Umhverfis- og skipulagsþjónusta Hafnarfjarðarbæjar

Undirrituð, gerum eftirfarandi athugasemdir við breytingar á deiliskipulagi lóðanna við Lækjargötu 2 og Suðurgötu, í samræmi við 1. mgr 43. gr. skipulagslaga nr. 123/2010, sem samþykkt var á fundi Skipulags- og bygginarráðs Hafnarfjarðar þann 09.02.2018.

Athugasemdir við breytingar á deiliskipulagi:

Útlit Brekkugötu: Gamla Dvergshús í samanburði við deiliskipulagstillögu

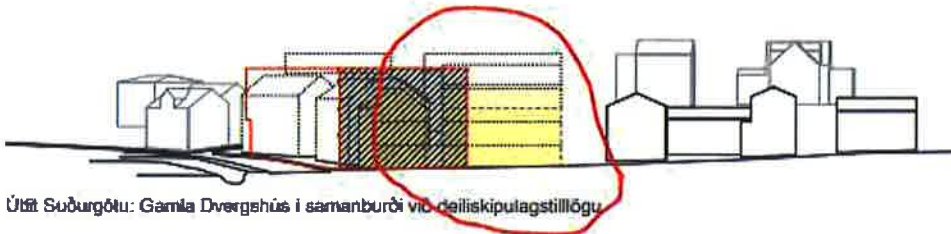
Gerð er athugasemd á lokun útsýnis með byggingu 2e sem sett er niður á auðan reit og mun blokka útsýni til vesturs fyrir íbúa Brekkugötu og Lækjargötu og jafnframt eyðileggja útsýn vegfarenda um Suðurgötu, Lækjargötu, Strandgötu og Fjarðargötu, uppá Hamarinn og eina helstu heillegu götumynd húsa á Íslandi sem eru yfir 100 ára gömul.
